販売中止のご案内

DIN レール端子台W/Zシリーズ用短絡板 一部機種

件名	DIN レール端子台W/Zシリーズ用短絡板の一部生産中止と代替製品のお知らせ
発行番号	EI-22010B
発行日	2022年5月26日

DIN レール端子台W/Zシリーズ用短絡板の一部生産中止と

生産中止品形状の例	代替製品の形状の例
 <p data-bbox="220 1787 577 1818">1693820000 ZQV 2.5N/4 GE</p>	 <p data-bbox="769 1787 1066 1818">1527590000 ZQV 2.5N/4</p>

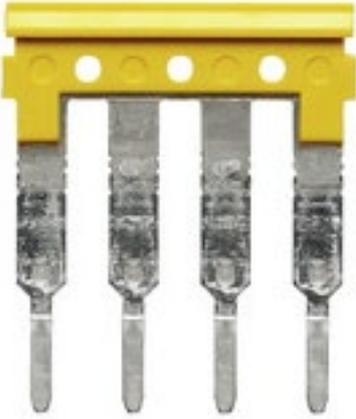
以下図の通り新旧製品でプラスチック部の樹脂形状が異なります。
特に使い分け等の必要はございませんが、樹脂部の形状が異なり代替製品では上面に短絡箇所
の表記が可能(マジックインキ等を使用)な様に改良がされております。また GE 表記の黄色の製品は
廃止されオレンジ色での代替となります。

また樹脂厚等が異なりますので見た目と端子台に装着した際の遊び(端子台との隙間)が異なる事
になりますが、電気的な性能(定格電流)に影響を及ぼすはございません。
